OSTRAVSKÁ UNIVERZITA

„Výstavba nového kampusu na Černé louce – Univerzitní zázemí sportu a behaviorálního zdraví a Nová budova fakulty umění“

VYSVĚTLENÍ, ZMĚNA NEBO DOPLNĚNÍ ZADÁVACÍ DOKUMENTACE

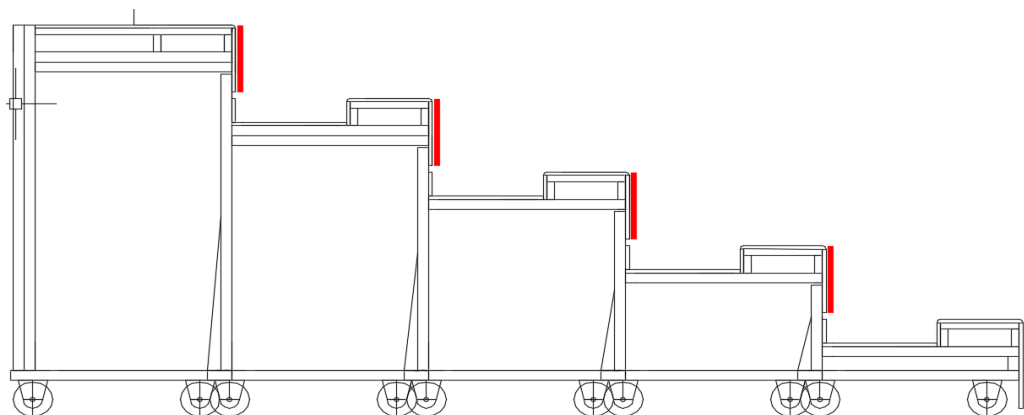
V části R2-Univerzitní zázemí sportu a behaviorálního zdraví - nadzemní část, jsou ve výpise zámečnických výrobků uvedeny mobilní tribuny Z01/9 a Z01/10, v jejichž popisu je uvedeno: „Sedáky a opěradlo-celobukové překližované desky složené ze 13 vrstev bukových dýh impregnovaných speciálními roztoky.... Svislá čela opěrek perforovaná-čtvercový otvor 25x25mm.“

Dle schématického obrázku, který je přiložen k popisu mobilních tribun zde žádná opěradla, ani opěrky nejsou.

Obr. č. 24 - trapézový plech 150/280 dle výkresů č. 214, 215, 218, 219 pro 3.NP a 4.NP objektu „B“

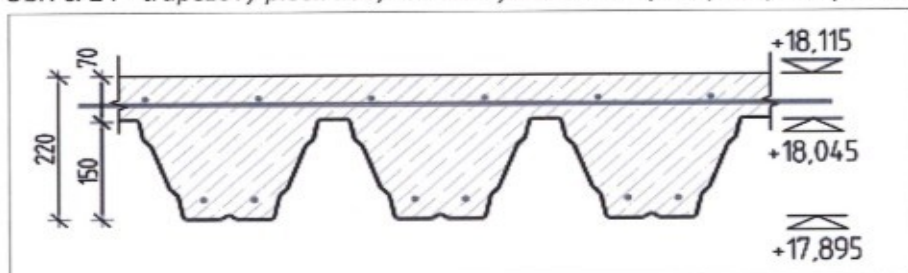
Položku č. 72 dle slepého rozpočtu nemůžeme dohledat v projektové dokumentaci. Tento trapézový plech je sice obsažen ve výkresu č. 203 pod položkami č. 35 a 48 jako dobetonávky dilatačního celku „B“ v 3.NP a 4.NP, ale ve výkresech těchto konstrukcí (výkresy č. 214, 215, 218, 219) není o tomto trapézovém plechu žádná zmínka. V těchto výkresech je zobrazen a zmíněn pouze trapézový plech 150/280, viz. obr. č. 24. Žádáme zadavatele o informaci, kde se nachází v zadávací dokumentaci tento trapézový plech. Zároveň žádáme o přesnou specifikaci tohoto trapézového plechu (chybí údaj o šířce vlny).

Zadavatel sděluje, že trapézové plechy jsou dimenzované tak, aby nebylo nutno při betonáži provádět podpěrnou konstrukci.

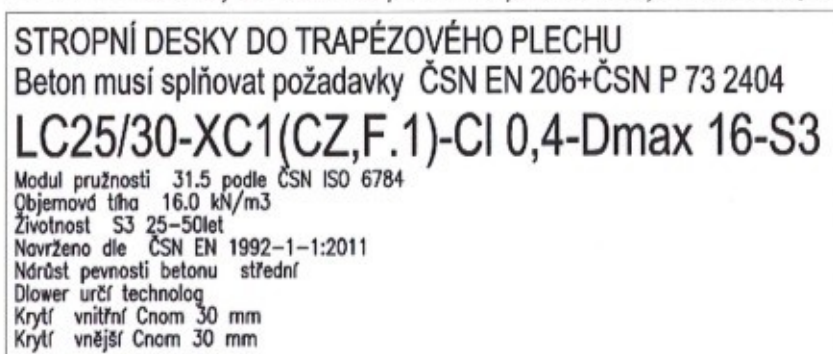
Položky č. 73 a 75 slepého rozpočtu jsou položky určené pro podepření klasického stropního bednění. Ve slepém rozpočtu se ale nachází také ztracené bednění z trapézového plechu (pol. č. 72) v ploše 4 128 m². K tomuto bednění nemůžeme dohledat položku pro podpěrnou konstrukci. Žádáme zadavatele o vysvětlení, případně upřesnění, kde ve slepém rozpočtu se nachází položka pro podpěrnou konstrukci ztraceného bednění z trapézového plechu.

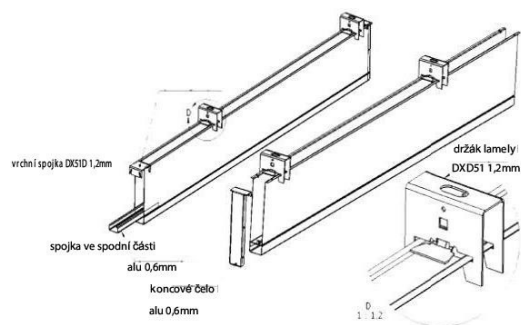
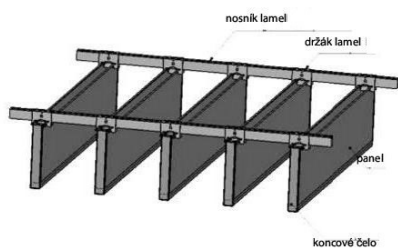
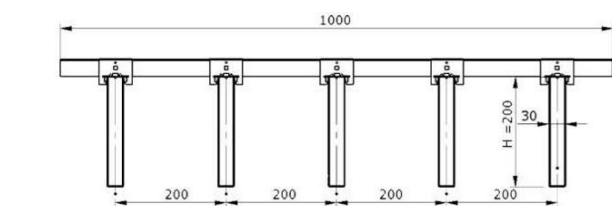
Vertikální lamelové podhledy-chybí bližší specifikace. Specifikace ve výpisu standardů je nedostatečná. Ve výkresu podhledů je tento podhled pouze schematicky, chybí řezy, rozkreslení podhledů, referenční výrobek. Není uvedena požadovaná barva podhledů a nosného roštu, nejsou dostatečně specifikovány technické a kvalitativní požadavky a doplňkové prvky podhledu (např. víčka lamel, otvory pro technologická zařízení atd.).

Žádáme zadavatele o přesnější specifikaci těchto lamelových podhledů (např. uvedením referenčního výrobku).

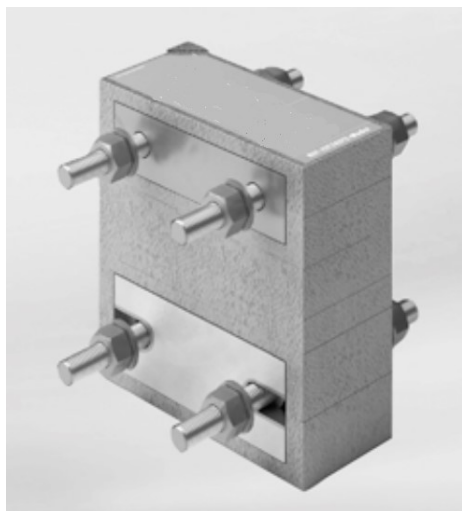
Položka č. 979 - distanční přerušení tepelného mostu-v zadávací dokumentaci nemůžeme dohledat specifikaci tohoto výrobku. Žádáme zadavatele o upřesnění požadované položky ze slepého rozpočtu.

Zadavatel uvádí, že specifikace položky č. 979 je znázorněna ve výkrese č. 415 detail F. V projektu je uvažováno se systémovým řešením (ocel-ocel), kdy vložený prvek s tepelnou izolací přenáší zatížení přes ocelové prvky.

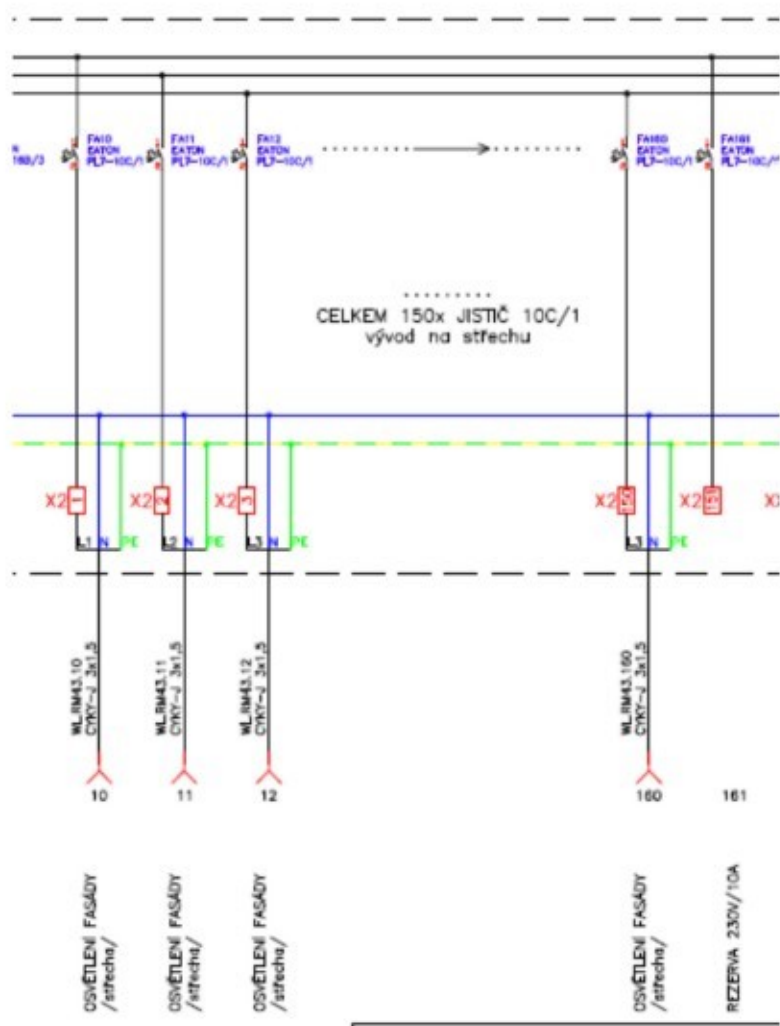
Z výkresu rozvaděče RM43, jež byl taktéž poskytnut až v rámci dodatečných informací, je patrné, že kabely CYKY-J 3x1,5, navržené pro připojení napájení jednotlivých světlených segmentů fasády, neobsahují volné vodiče pro použití ovládání, např. prostřednictvím DALI sběrnice.

Rozvaděč RM43 neobsahuje ani prostorovou rezervu pro možné osazení prvků řídicího systému pro ovládání RGB osvětlení.

Výřez z

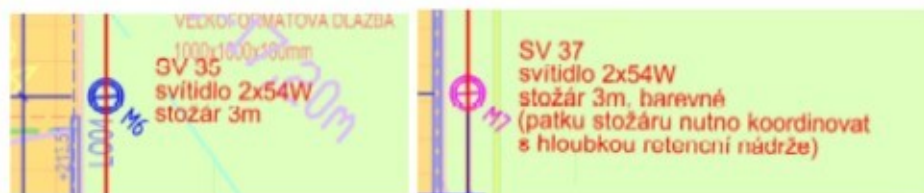
Po prozkoumání zadávací dokumentace IO 10 - Venkovní osvětlení konstatujeme, že svítidlo M7 na výkresech je dle technické zprávy a legendy v provedení 2x54W, tzn. s kompaktními zdroji.

instalováno 34ks sloupkového svítidla 2x54W, z toho budou vybrány sloupky s barevným podáním osvětlení. Nové zřizované areálové osvětlení, bude napojeno kabelovým vedením CYKY-J 5x4 z hlavního

Jelikož v zadávací dokumentaci není v IO 10 kniha svítidel a existují navíc nesrovnalosti v popisu provedení svítidel M6 a M7, žádáme zadavatele o upřesnění jejich designových a světelně-technických parametrů, vč. popisu a provedení barevných filtrů.
